DISCREPANCIA D15-2023-18

SC TÚNEL EL MELÓN II S.A.

MINISTERIO DE OBRAS PÚBLICAS

“Discrepancia por sobrecostos derivados de retrasos en la revisión del PID, modificaciones a las obras y requerimientos adicionales con ocasión de la pandemia”

Figura N°15: Plano TEMII-VLS-PLN-DG-H-002-Rev1

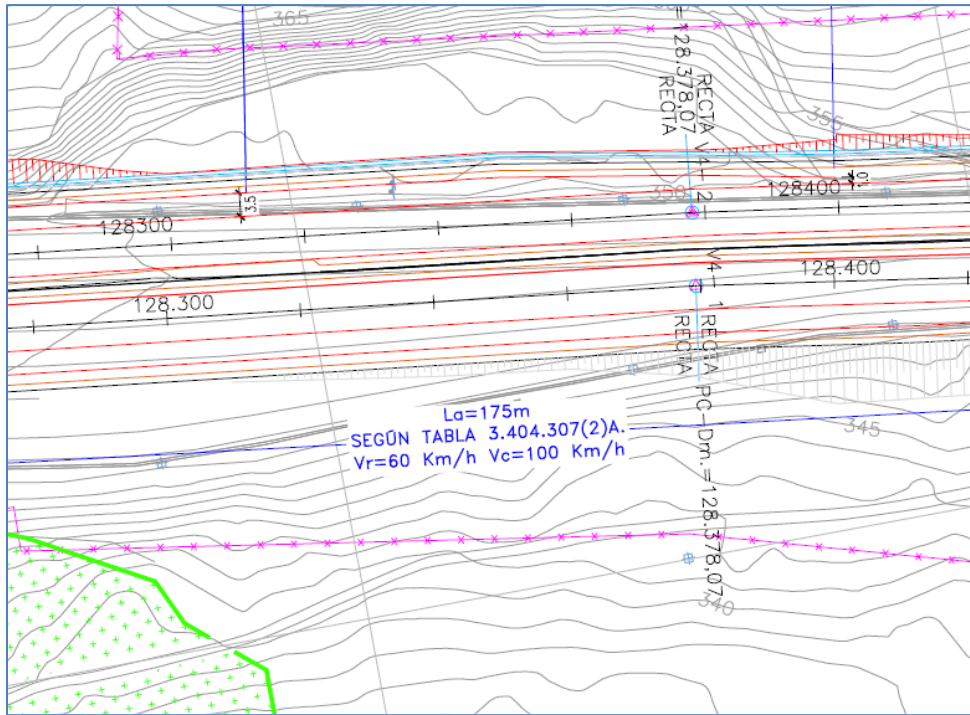
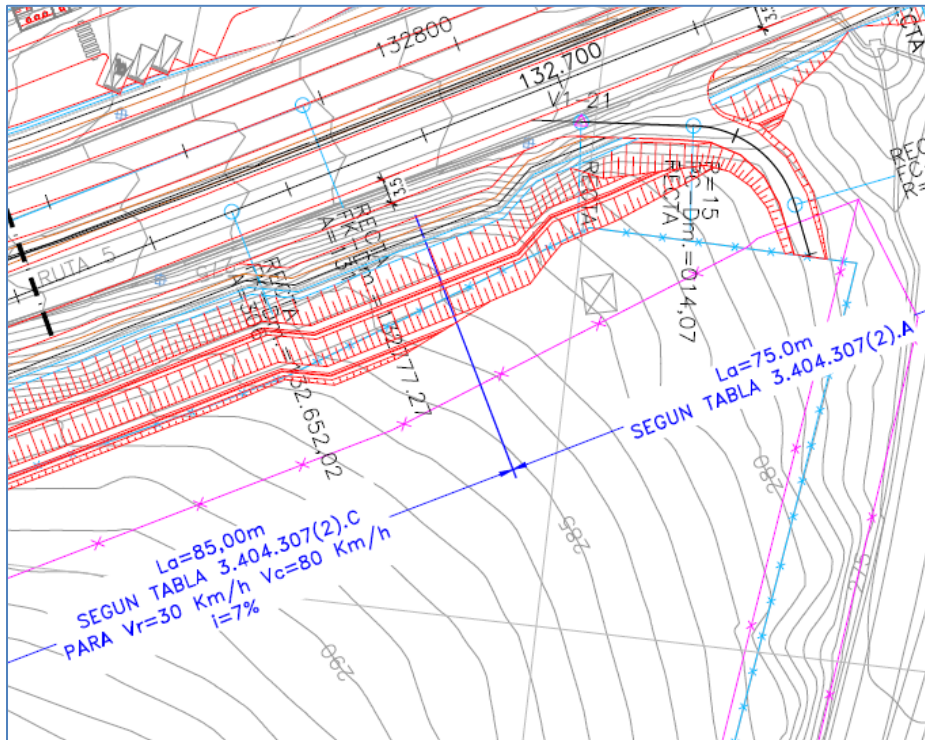
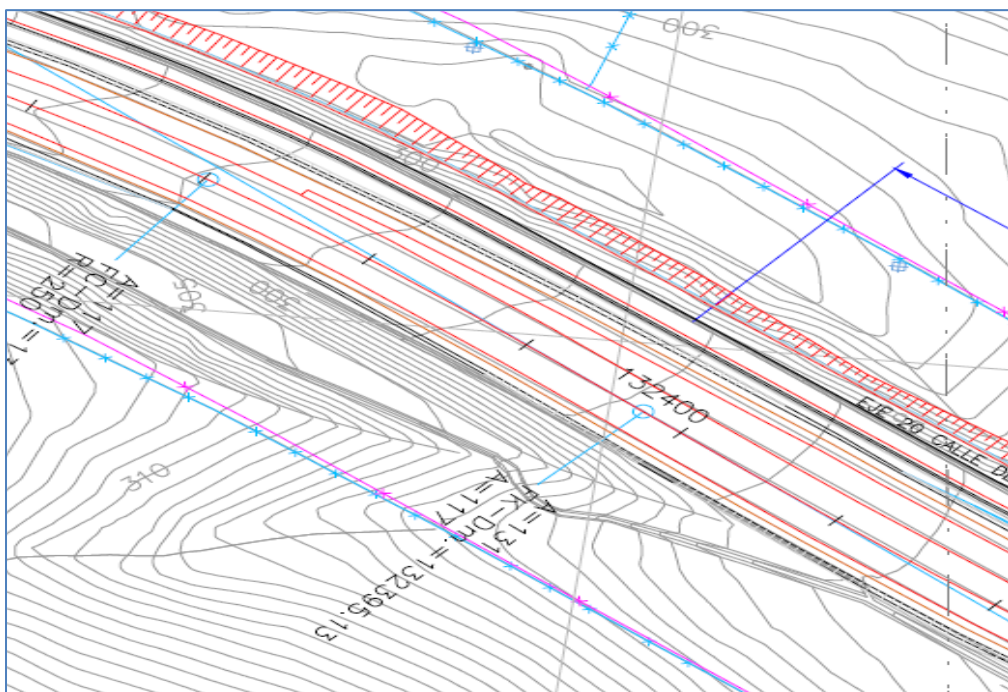
1. **Carta CTA-TEM II 1167-2019 de fecha 15/03/19** por la cual la SC entrega al IF el PID del proyecto consolidado que evita las Especies Vegetales Protegidas halladas en el área de la concesión. En el PID no se encuentran diseñadas las bahías de estacionamiento.
2. **Ord. N°1240 SCRTM 732 de fecha 28/03/19**, IF aprueba el PID anterior, sin observaciones respecto a los ejes principales del proyecto. En las láminas siguientes se muestran los diseños, sin bahías de estacionamiento.

Figura N°18: Bahía Dm 128.333, Eje 1 y Bahía Dm 128.310, Eje 2 Plano Planta de Seguridad Vial, Lámina 2 de 12, Junio de 2022

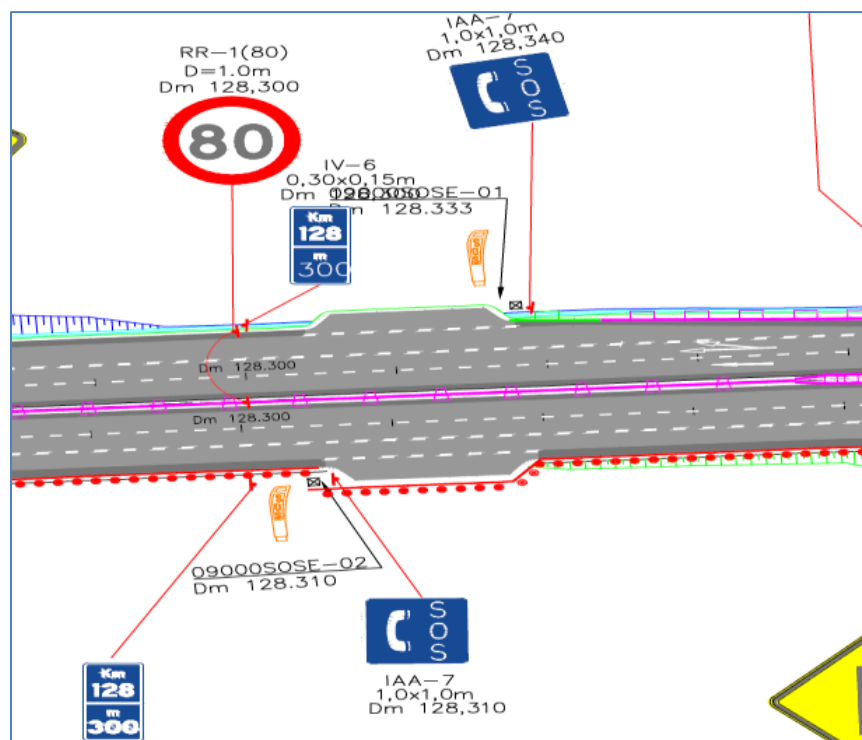
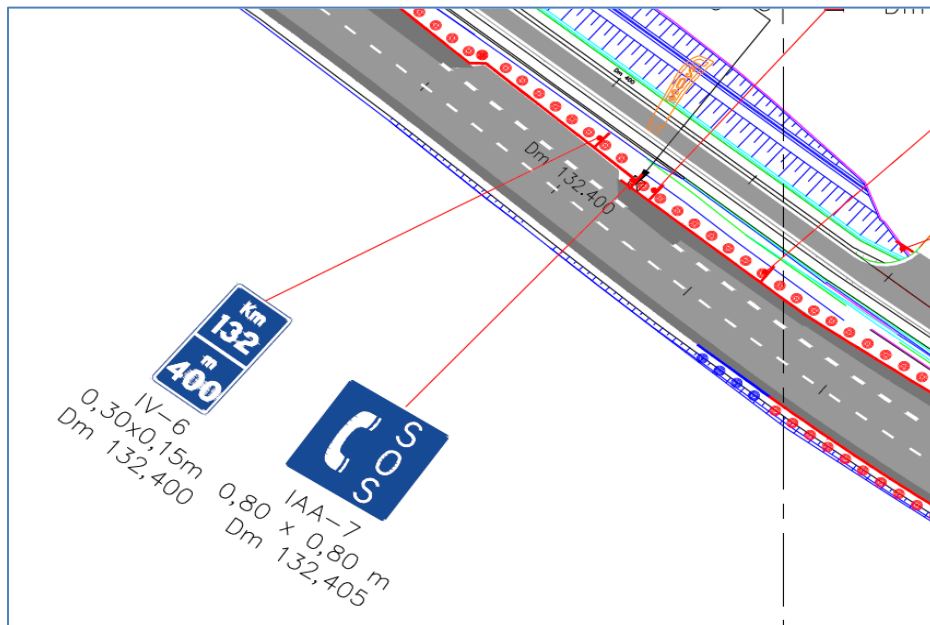
3. **Ord. N°1929 SCRTM 1288 de fecha 01/07/20**, por el que el IF observa que los Postes SOS no están emplazados en Bahías de Estacionamiento, lo cual se debiera corregir.
4. **Carta CTA-TEM II 4305/2022 de fecha 24/06/22**, se entrega el proyecto de Seguridad Vial, Rev. Z, que incluye el diseño de las bahías de estacionamiento.
5. **Ord. N°4294 SCRTM 3246 de fecha 25/07/22**, IF aprueba proyecto señalado en carta anterior.

Figura N°20: Bahía de Estacionamiento Dm 129.425 Eje 1 y Dm 129.310, Eje 2. Plano Disposición Alumbrado Zona Vial 2, Lámina 08 de 11, de diciembre de 2020

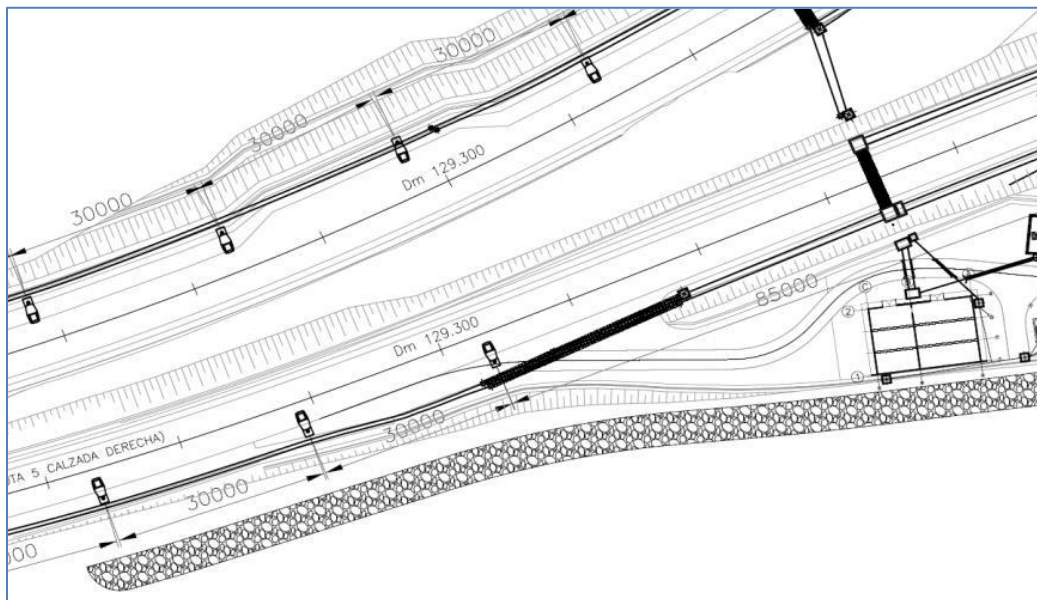
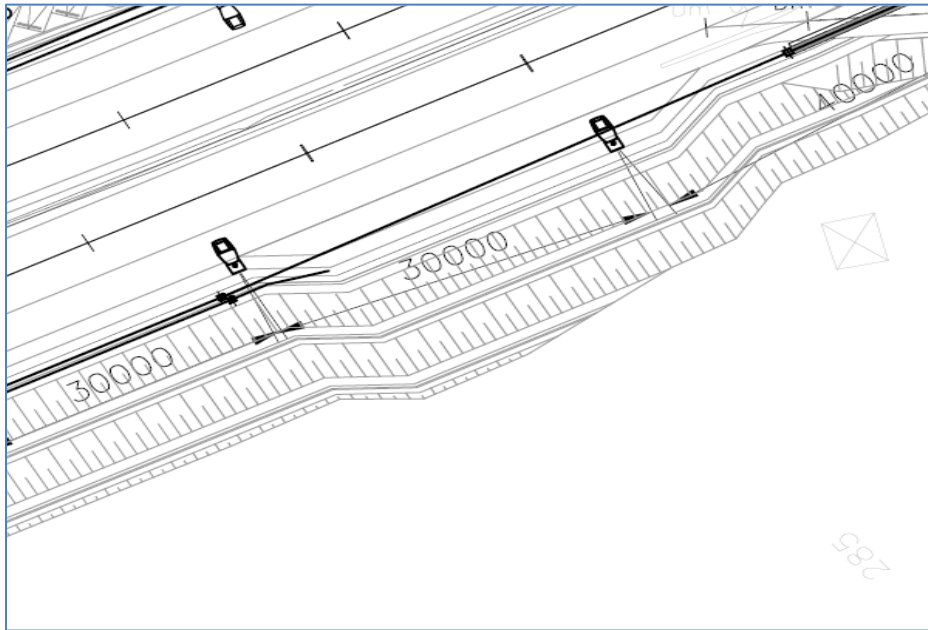
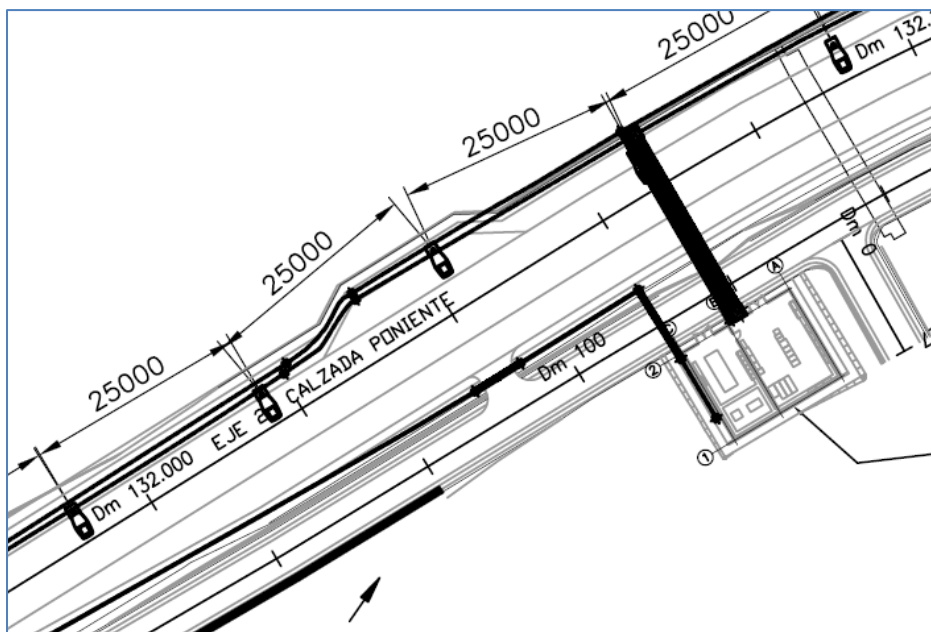
6. Carta CTA-TEM II 2471/2021 de fecha 22/02/21, la SC hace entrega al IF del Proyecto de Iluminación que forma parte del Vol. 10.
7. Ord. N°2421 SCRTM 1708 de fecha 09/03/21, el IF aprueba el proyecto adjunto en la carta antes mencionada. Como se aprecia en las siguientes gráficas, el PID aprobado por el IF, no considera luminarias para las Bahías de Estacionamiento.

Figura N°23: Bahía Dm 128.333, Eje 1 y Bahía Dm 128.310, Eje 2 Plano Iluminación Áreas de Detención de Emergencia Lado Sur, Abril 2022

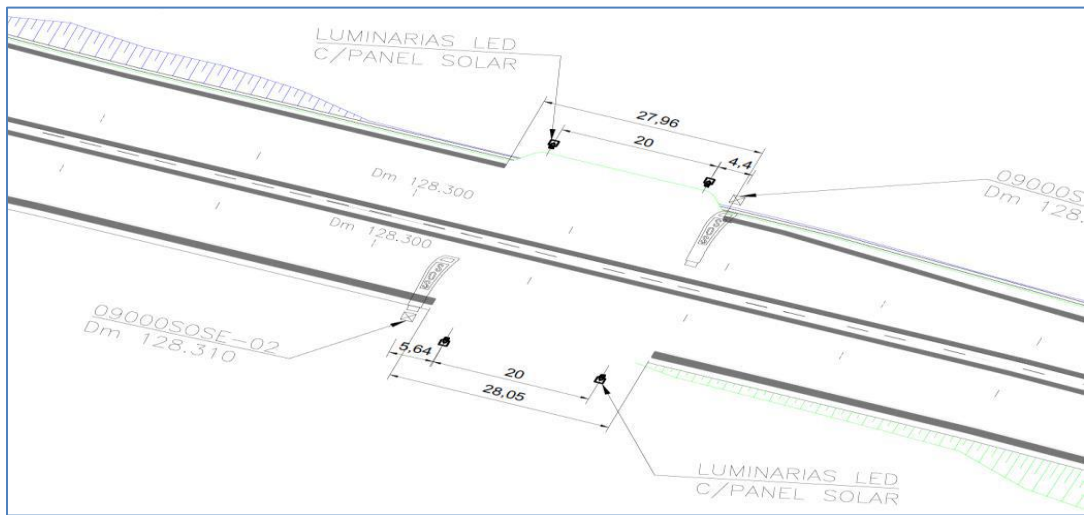
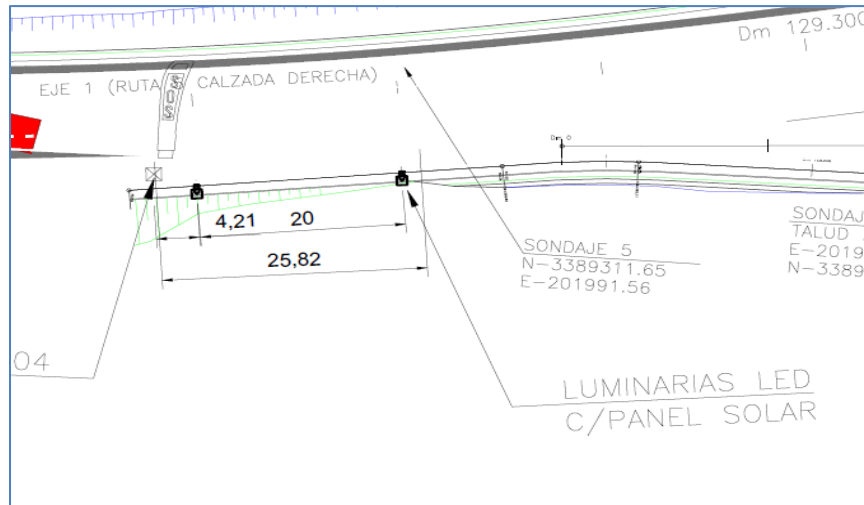
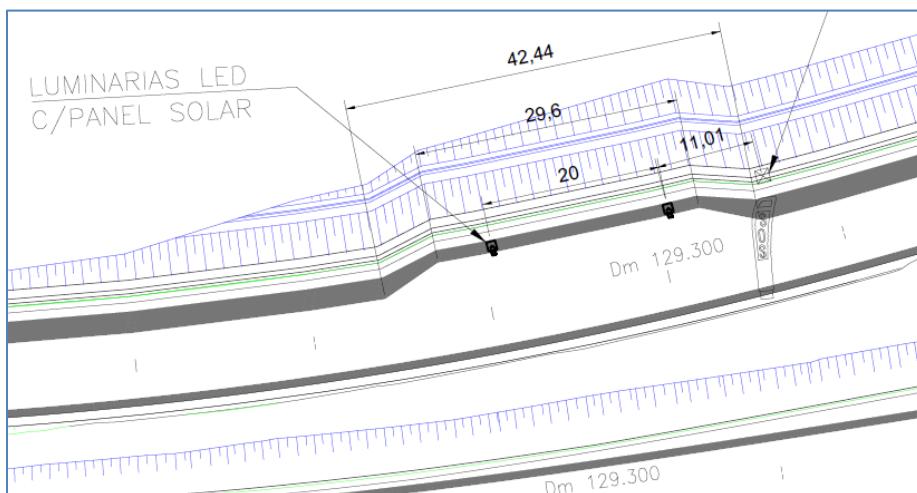
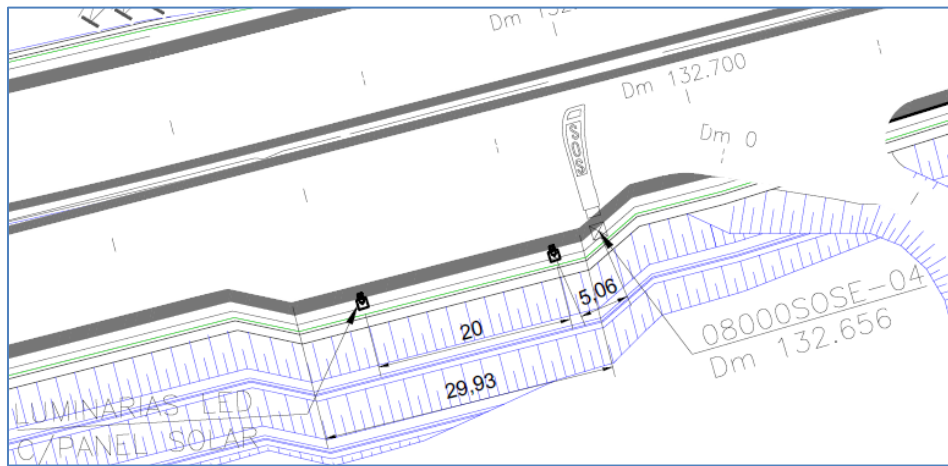
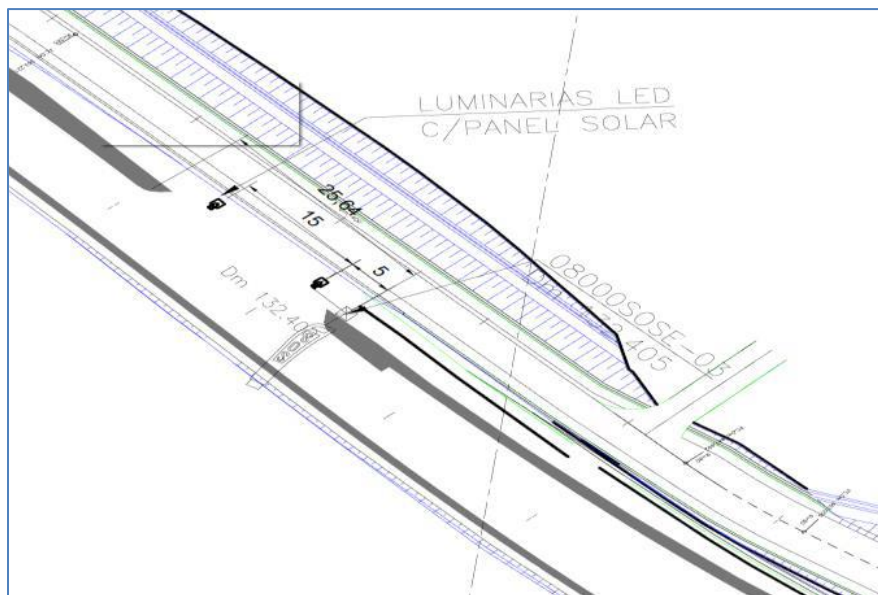
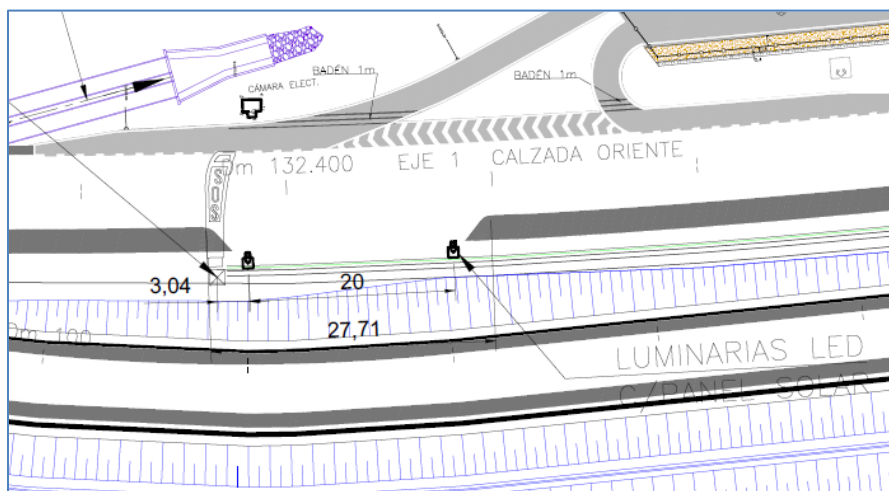
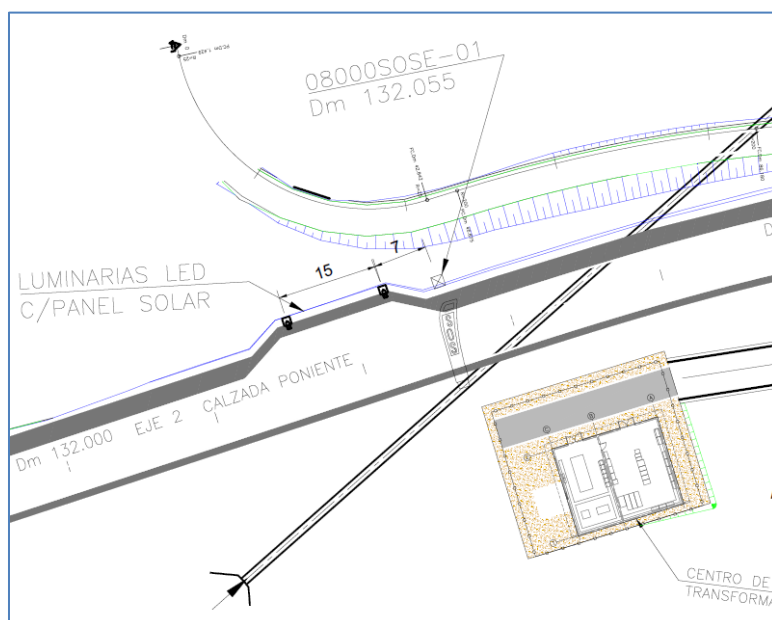
8. **Ord. N°3712 SCRTM 2795 de fecha 02/02/22**, el IF solicita incluir iluminación en las áreas o Bahías de Estacionamiento.
9. **Carta CTA-TEM II 4044/2022 de fecha 27/04/22**, la SC hace entrega al IF de la SDI N° 170 B, para efectos de definir la iluminación de las Bahías de Estacionamiento.
10. **Ord. N°3988 SCRTM 3017 de fecha 04/05/22**, el IF aprueba el proyecto de iluminación adjunto a la carta CTA-TEM II 4044/2022, con lo que confirma la instrucción de incorporar nuevas luminarias en las Bahías de Estacionamiento. El diseño del proyecto con las luminarias se muestra en las imágenes siguientes.

Figura N°30: Diseño Tipo A1 de Áreas de Detención SOS

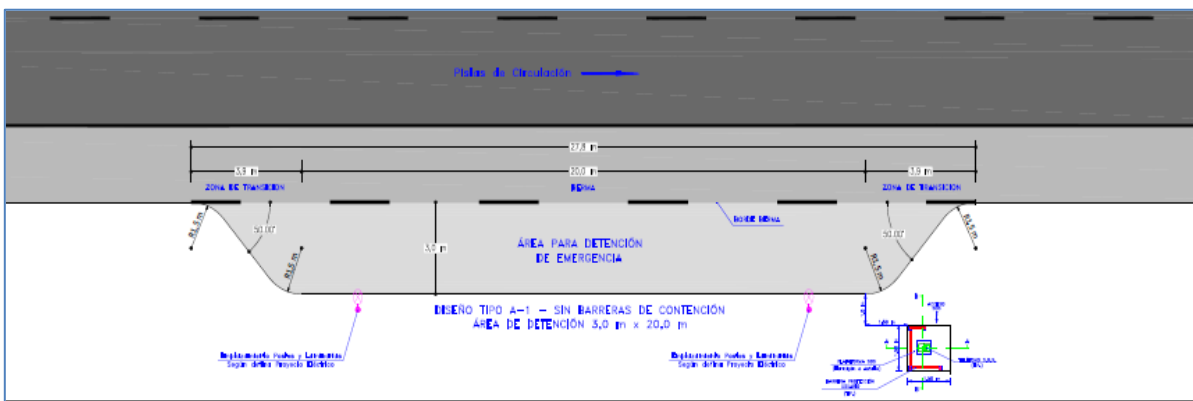
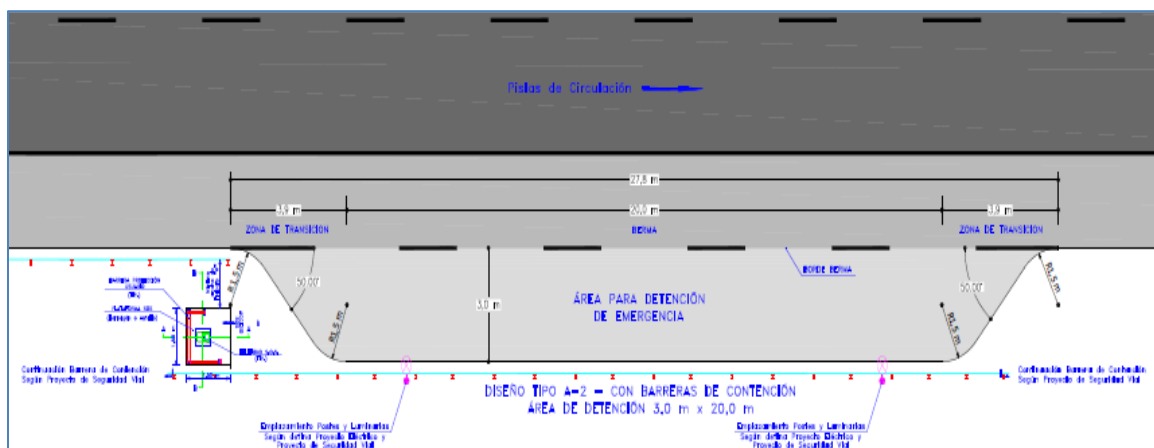
- Los postes donde se montarán las luminarias que se empleen en las áreas para detención de emergencia, no podrán constituir un punto duro al costado del camino. Los postes se anclarán a la fundación, mediante un sistema colapsable que deberá quedar definido en la etapa del proyecto de ingeniería definitiva. Las fundaciones no deberán sobresalir sobre el nivel de terreno.”

Las siguientes láminas muestran los diseños tipo A1 y A2 de las bahías⁴⁰:

Figura N°32: Plano diseño geométrico del sector km. 132.060 a 132.769, am 8 de 8, julio 2015 A.R.

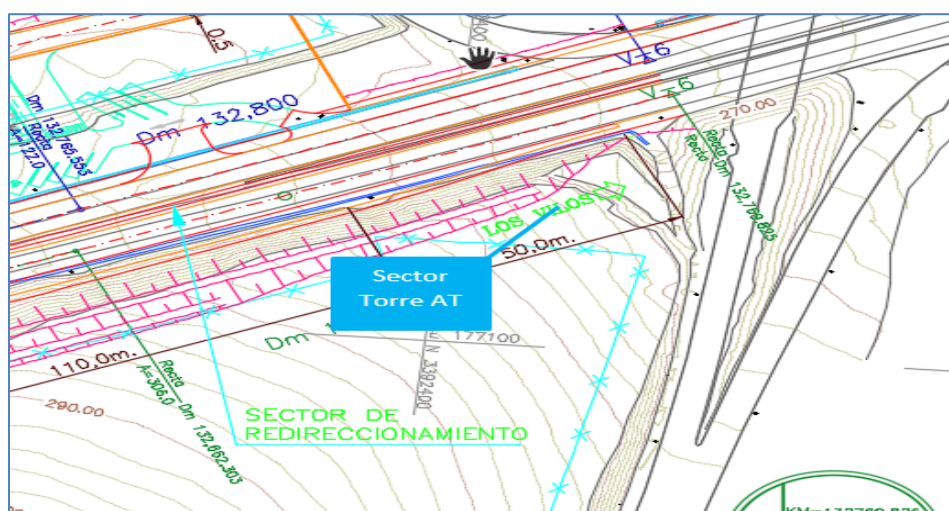
Con fecha 14/08/18 fue entregado al IF para su aprobación el proyecto de ingeniería del sector adjunto a la Torre de Alta Tensión, sin considerar ningún refuerzo para dicha estructura, y que fue aprobado por el IF con fecha 21/08/18.

Figura N°33: Plano 2058 aprobado por el MOP con malla, pernos y Shotcrete

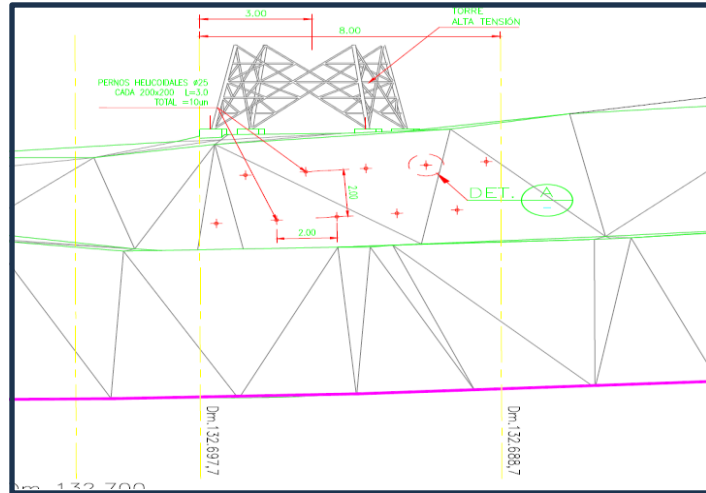
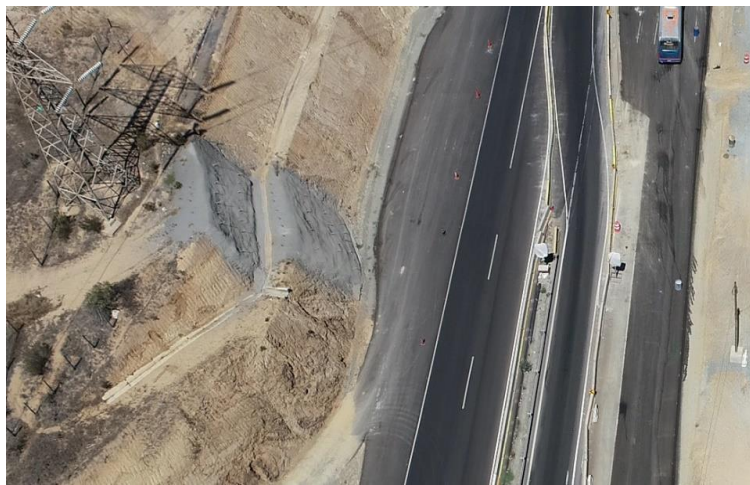
Mediante Ord. N°2251 SCRTM 1563, de fecha 10/11/20, el IF aprobó el proyecto señalado e instruyó efectuar las medidas de contención, mediante la aplicación de malla, pernos y hormigón proyectado, además de ordenar la aplicación de medidas para minimizar la erosión en el entorno de la torre de A.T.

La SC presentó, con fecha 21/12/20, el proyecto de estabilización de taludes antes citado en su Revisión Cero, el cual fue aprobado por el IF con fecha 06/01/21, mediante Ord. N°2293 SCRTM 1598, además del Ord. N°2404 SCRTM 1693 del 26/02/21, que aprobó el plano de construcción para el refuerzo del mencionado talud.
